Oczyszczalnia Ścieków 05–080 Izabelin "Mokre Łąki"					
Nazwa:	Linia do odwadniania ;odbiór osadu, posadzka – uwagi		Nr rysunku:	680.00.51.00	
	Imię i NAZWISKO	Data:	Podpis:		Skala: – –
Projekt:	mgr inż. M.Trajanowski / eurotech	04.10.2022			Arkusz – –
Współpraca:	VTA	–

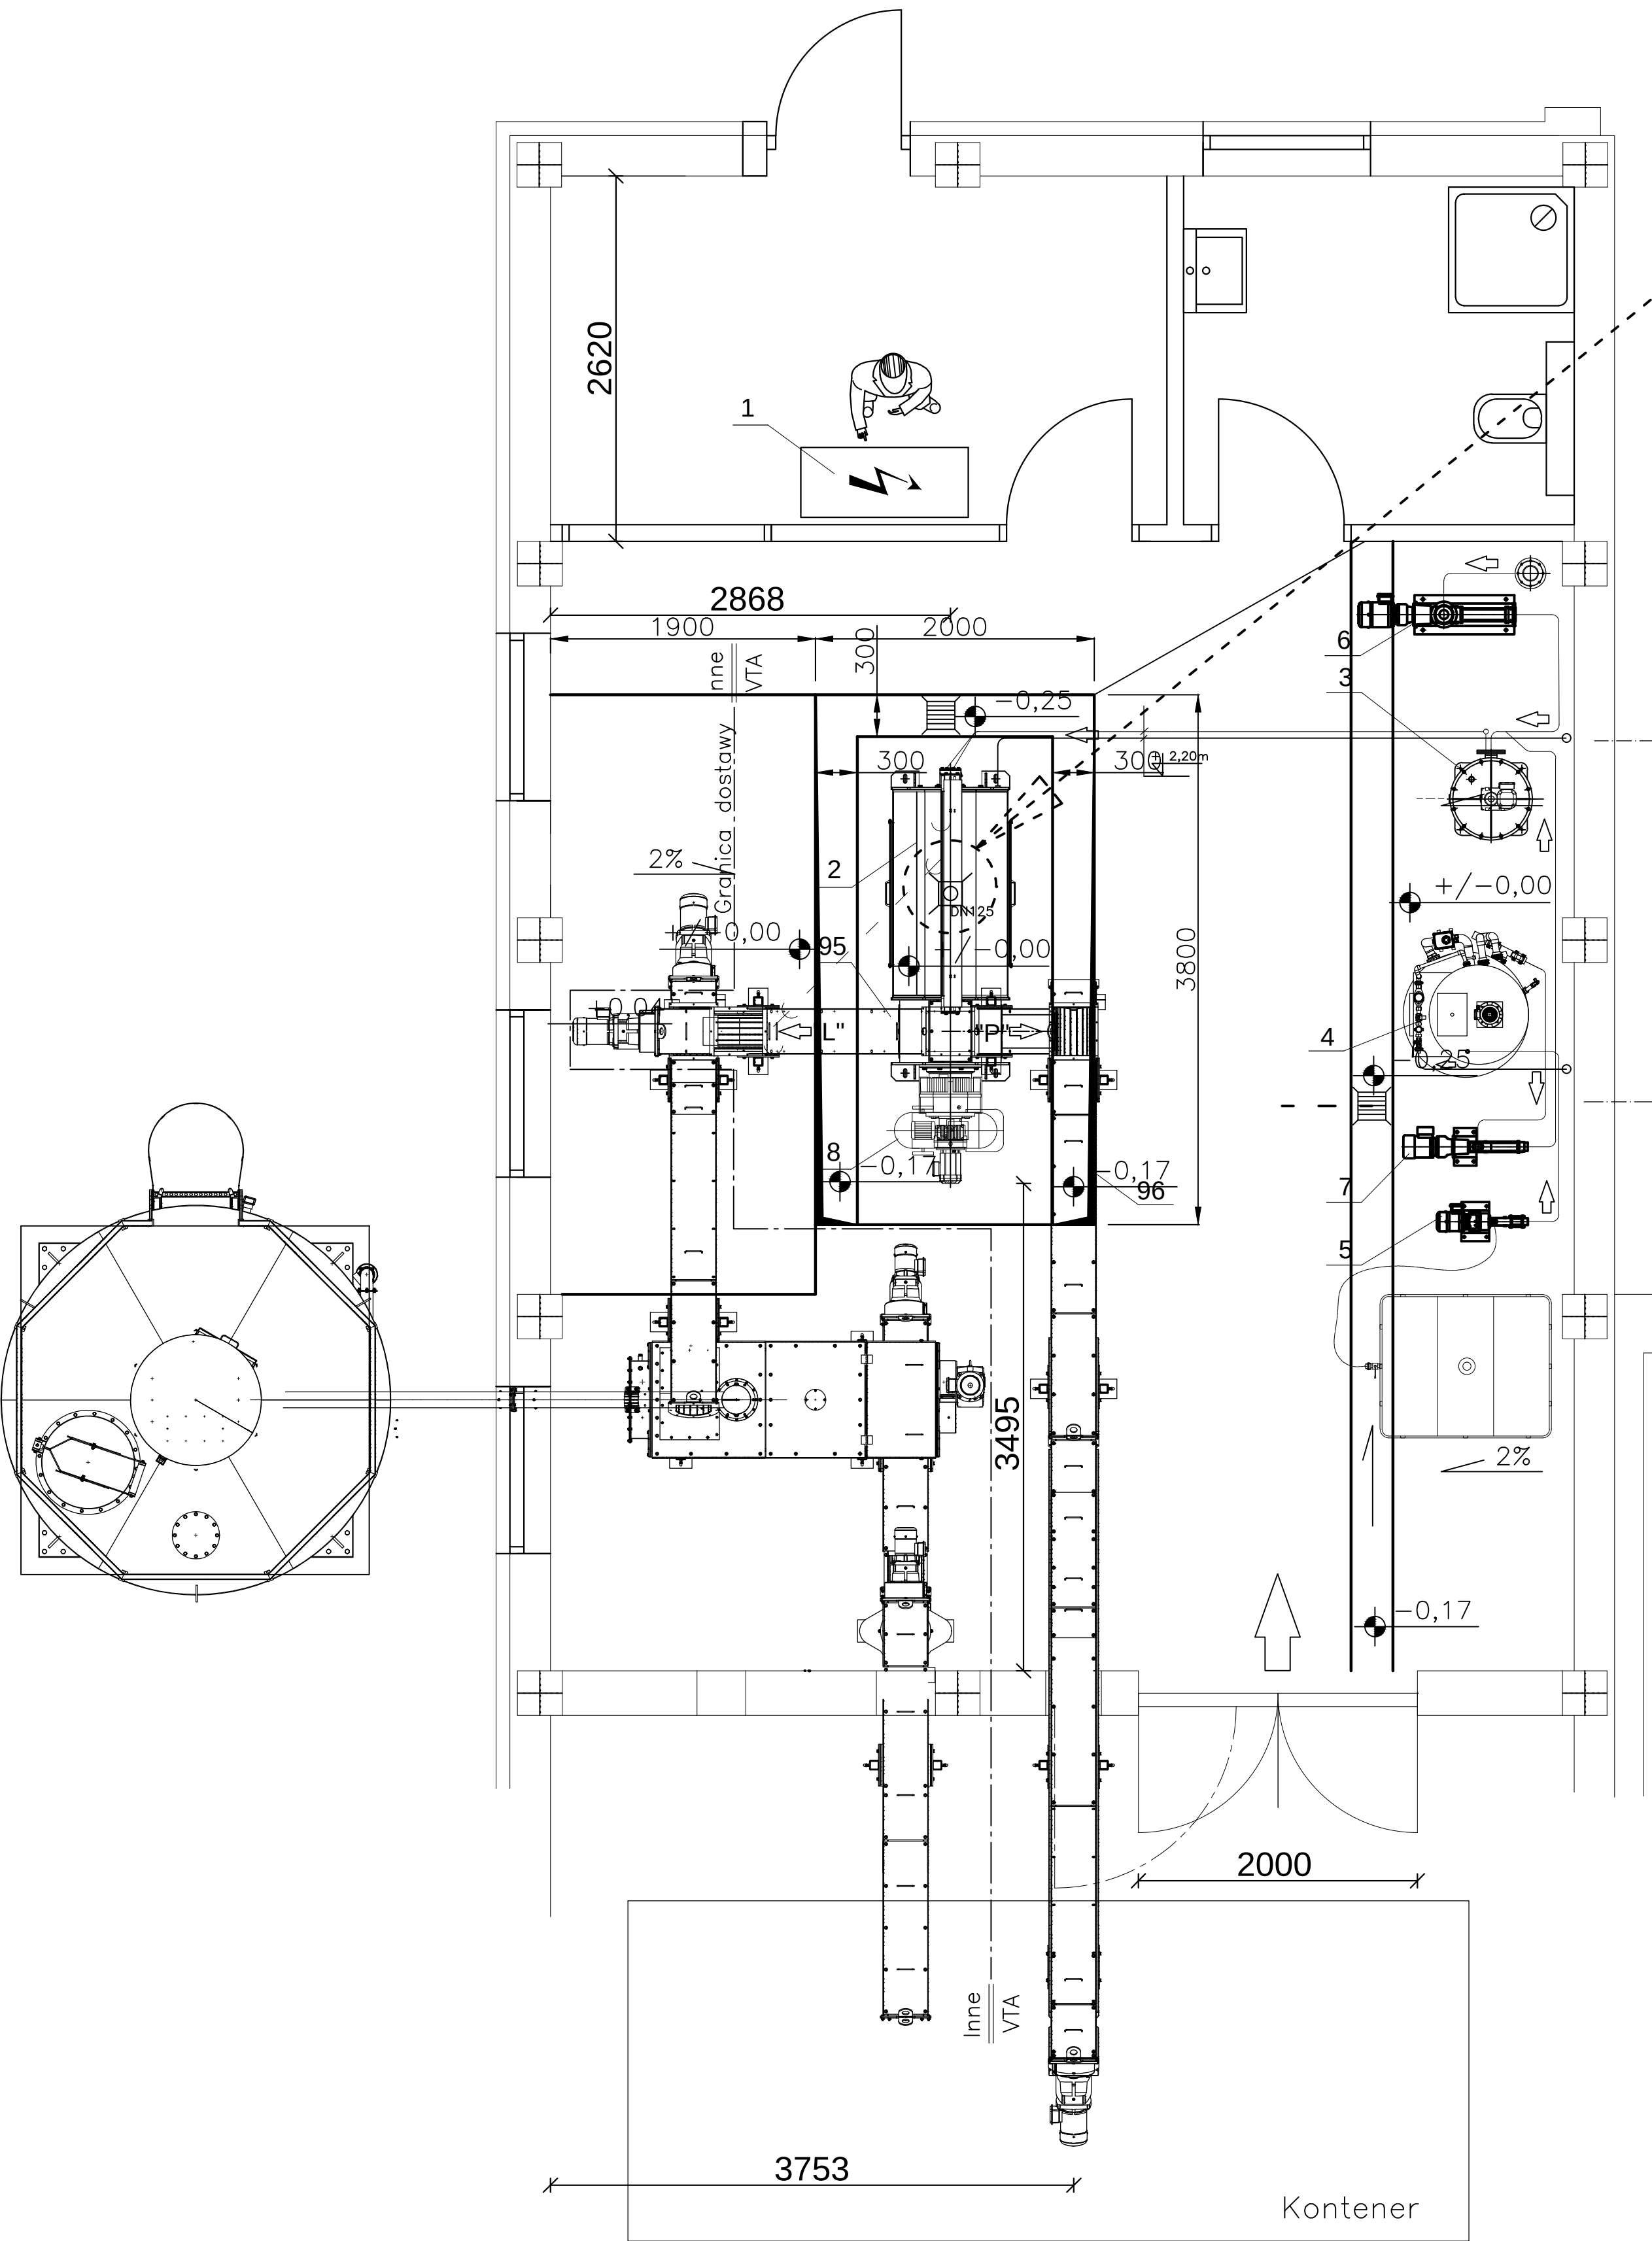
We wskazanym miejscu powinien być odpływ w posadzce DN125. Inaczej filtrat trzeba będzie odprowadzać do kratki i profil fi100 wyjdzie poza obrys prasy. Zakłócona komunikacja obsługi wokół urządzenia

Na wskazanym odcinku od ściany do kratki ściekowej zalecany spadek posadzki = 0,00 w obrysie urządzeń poz. 3 i 4 (mieszacz, stacja poli.) Przy spadku 2% – problem przy montażu z osadzeniem w pionie.

1. Podajniki instalacji odbioru osadu bez wapnowania – poz. 95, 96.
2. Propozycja połączenia instalacji odbioru osadu z wapnowaniem – kolejny etap (poza zakresem dostawy VTA).
3. Zakres dostawy VTA–Technologie zgodnie z granicą dostawy (patrz niniejszy rysunek).
4. Do montażu podajnika poz. 96 obligatoryjnie wymagana zmiana szerokości bramy – patrz rysunek.
